2. これまでの質疑・意見概要等

治水計画

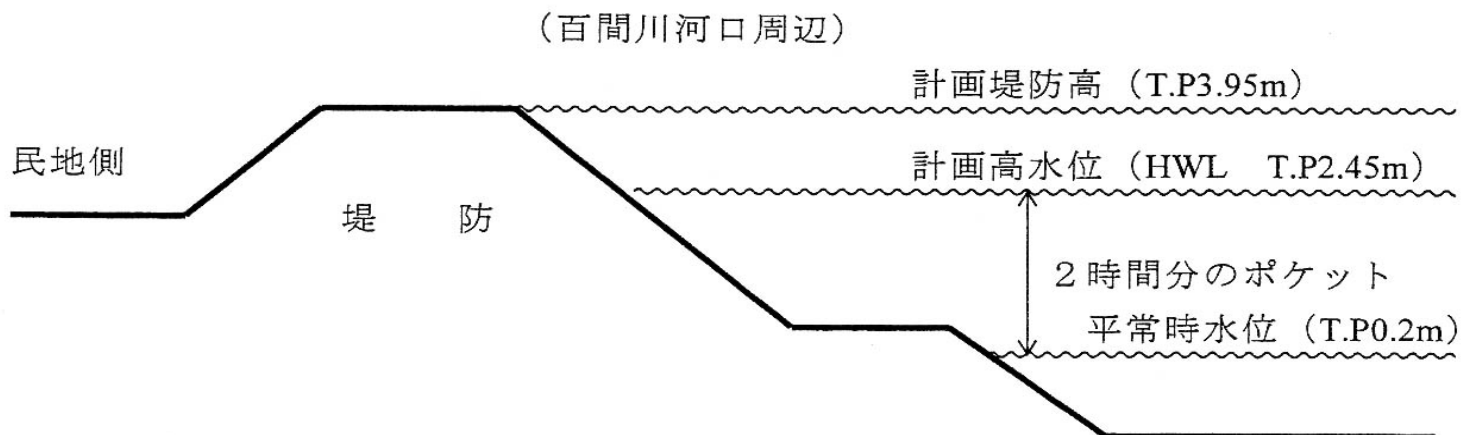
高潮で水門が上がらないときにどれくらい我慢できるのか？

ゲート操作時間内の安全性は？

満水に要する時間約2時間に対し、約20分で十分余裕あり

百間川河口部の平常時の水位をT.P+0.2mとし、計画洪水を想定した場合、旭川から百間川に分流し始めて約2時間で計画高水位（HWL=T.P2.45m）に達することとなる。

既設水門及び計画している増設水門の開閉時間は約20分であり、十分余裕を持っている。また、停電時における緊急時の対応については、既設水門では予備発電機を使用することとしている。

水門開閉に関わる緊急時の対応策は非常に重要であり、新設水門においても設計に十分反映することとしている。
